# 特定開発事業計画に対する意見書

住所		
氏名		
連絡先		
開発構想の概要	開発事業者名	喜多 淳子、熊本 和夫
	開発事業区域の位置	宝塚市 旭町二丁目35番1、35番2
	開発構想届受付番号	第3-0247号
	縦覧期間	2024年4月8日 ~ 2024年4月22日

①

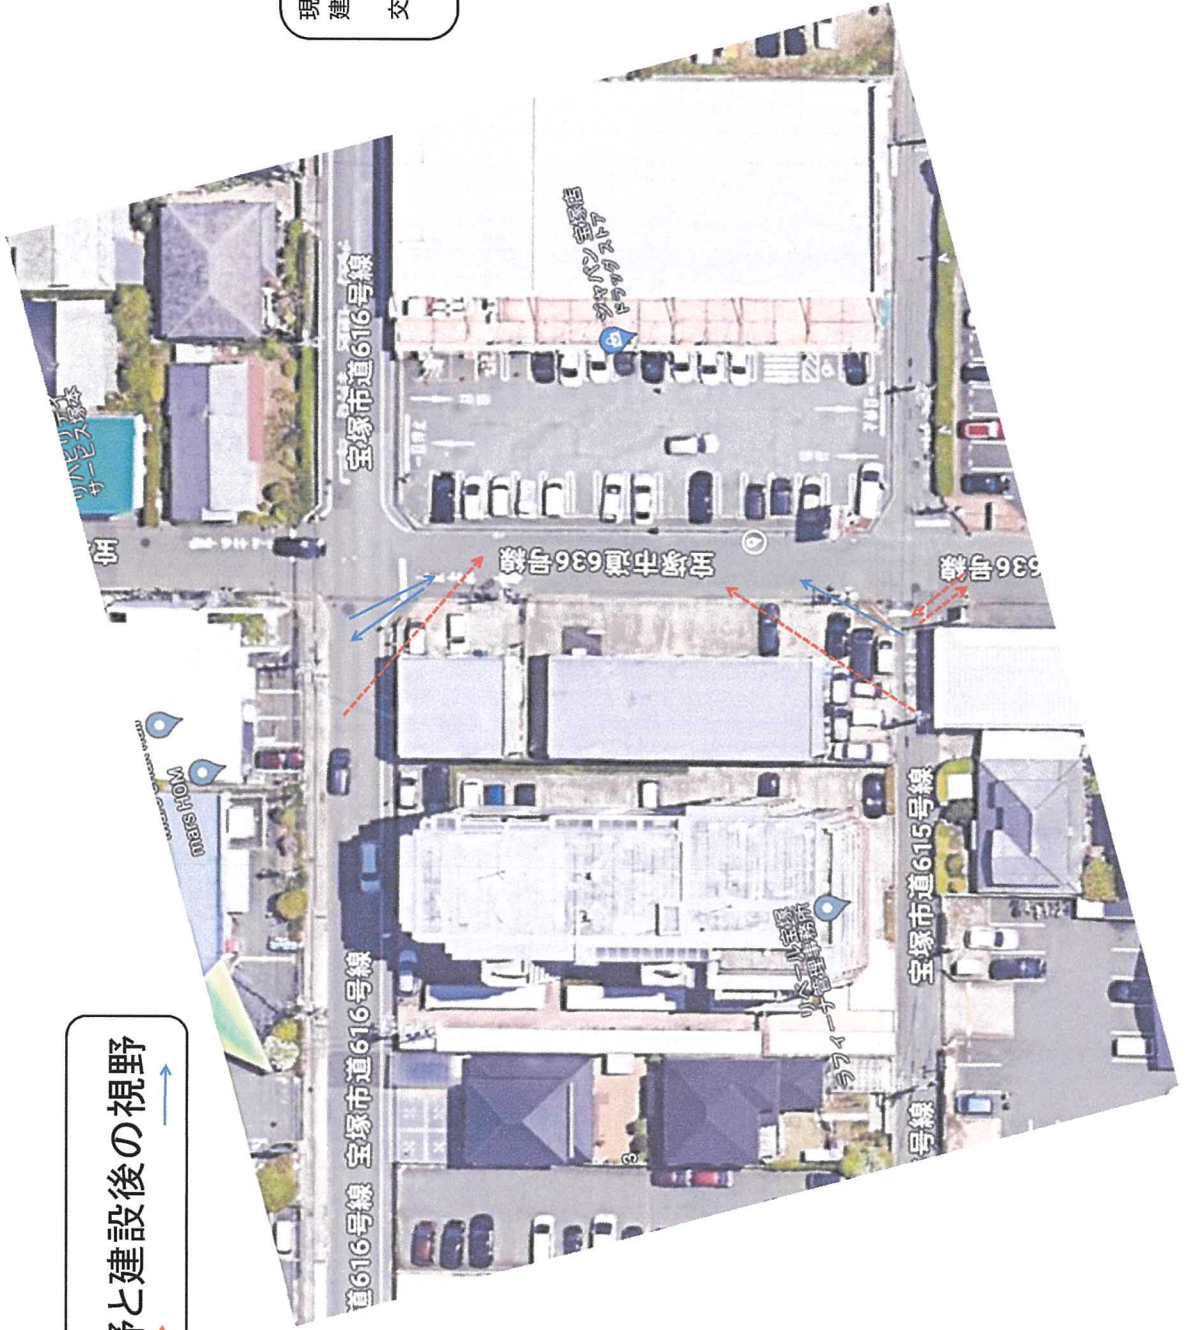
リベール宝塚を左折時の視界

民家の車庫があります。  
頻繁ではないが、当然出入庫されます。  
民家の方の駐車場出口にも  
小型の丸型のミラーが見えます。  
当然危険性の認識があると言う事です。

右側の視界ですが、  
以前は、回転ずしで1階が  
駐車場で視界もある程度取れていたが、  
カーディーラー工場が右敷地に  
できたため、右折時の視界悪化。  
又右側から左折して寿司屋の長次郎に  
行く車両もあり現状でも  
冷々とする時がある。

予定建物で有れば、右側に建物が続くので  
ジャンプの前の道路に行く車は、直前まで  
取れず、危険性が増えています。  
その上、5台を並列に並べ出入口は交差点から  
すべて開放すれば危険この上もない。と考えます。

新設駐車場で左折しようとする場合の視界  
但し金網に付いてる看板左側から建物で交差点からくる車など視認性悪く危険と思う。

現状の視野と建設後の視野

現状を赤の破線→  
建設後を青の実線→で表示  
交差点へ接近しないと

2

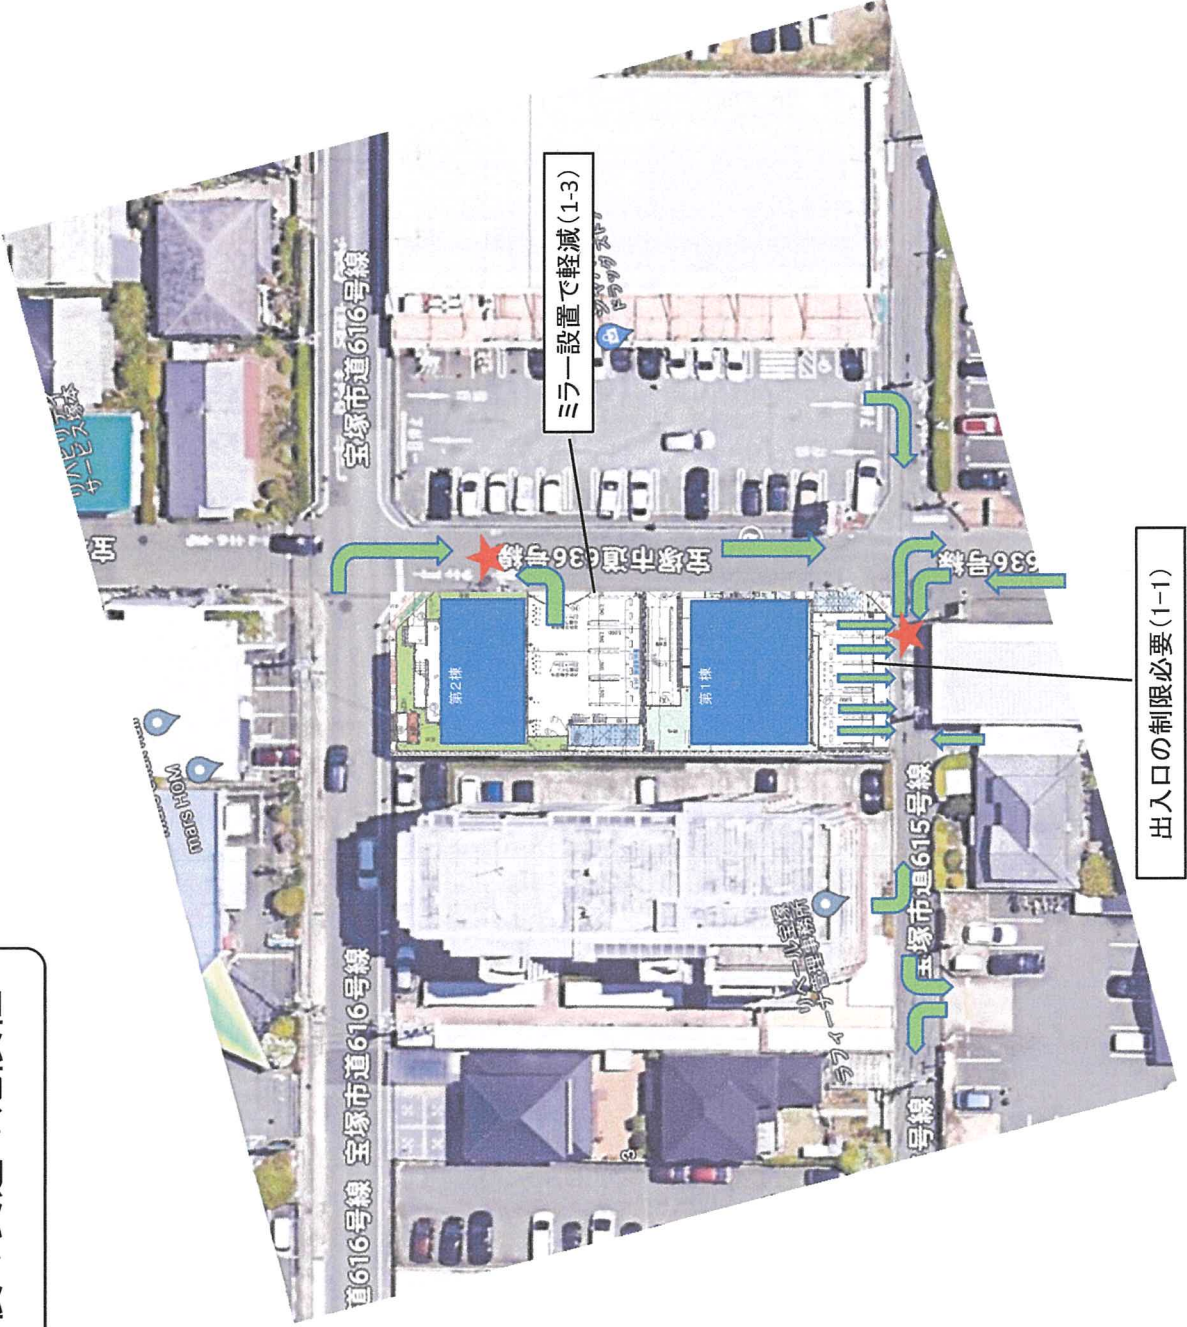
建設後の交通の危険性

進行方向   
危険性ポイント

第1棟  
建物は、視界の障害と  
判りやすくする為に  
塗りつぶしています

出入口の制限必要(1-1)
